改善箇所説明図

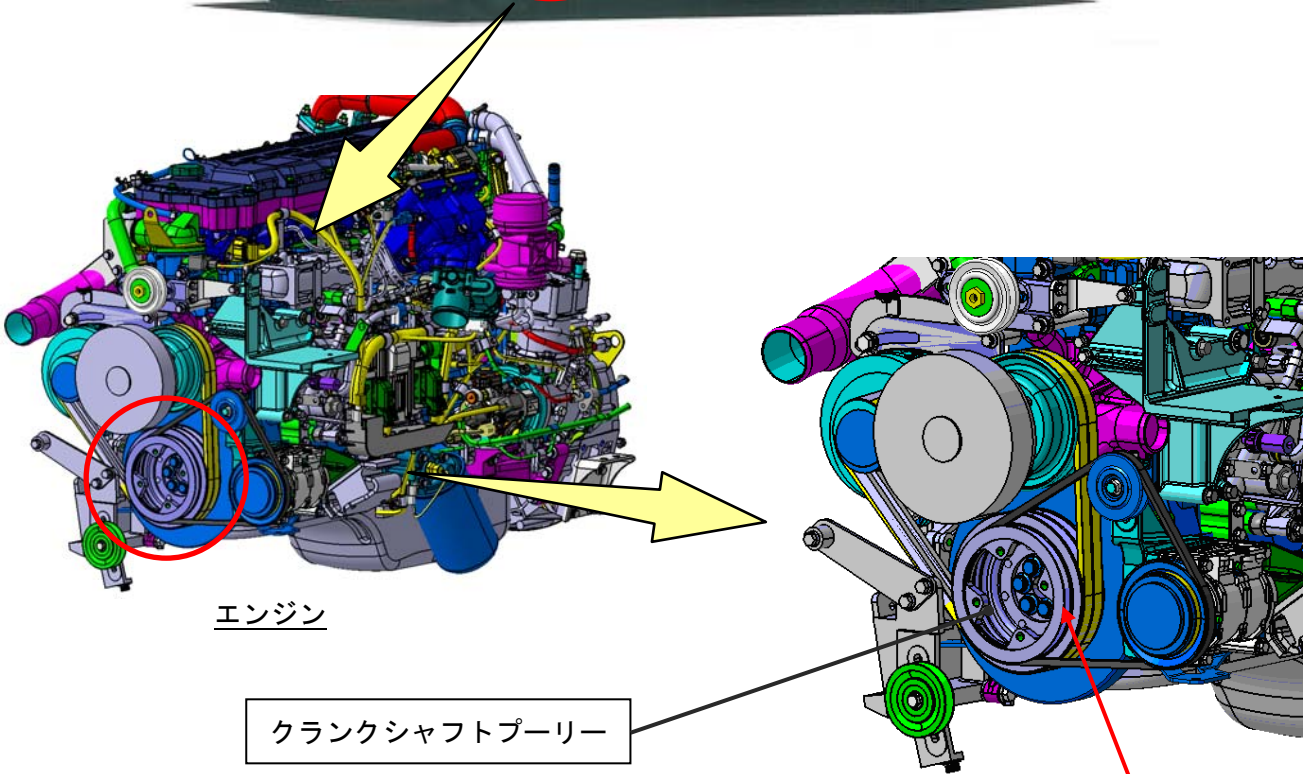
基準不適合発生箇所

中型トラックにおいて、クランクシャフトプーリーの製造が不適切なため、ベルト溝部の肉厚が不足しているものがある。そのため、そのままの状態で使用を続けると、当該プーリーが破損するおそれがある。

全車両、クランクシャフトプーリーを点検し、不具合品が装着されていた場合は良品と交換する。
